SERVICE INFO – INA 0055

Módosítás néhány feszítőkar futógörgőjén a segédberendezésekhez

Cikksz.: 533 0077 30
534 0082 30
534 0083 30
534 0133 30
534 0136 30
534 0139 30

1. ábra: A futógörgők eddigi kivitelének (bal) és az új kivitelek (jobb) részletes nézete

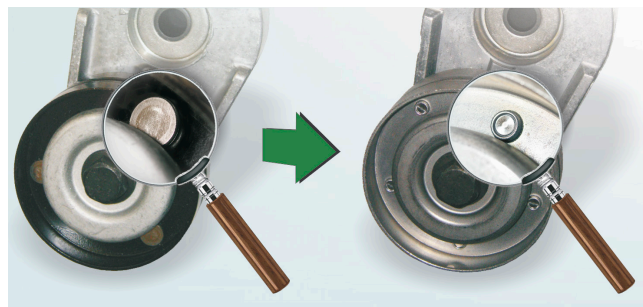
Schaeffler Automotive Aftermarket a felsorolt feszítőkarokhoz módosított futógörgős változatot kínál.

Ahogy az az 1. ábrán látható, a különbség egyszer a bevonat (korábban fekete, most fémes) és másszor a két fél futófelület kapcsolata (korábban szegecselt, most toxolt).

Az átmeneti időszakban mindkét kivitel felváltva előfordulhat. Mindkét változat megfelel a műszaki követelményeknek és korlátlanul használhatók a katalógusban megadott járművekhez.
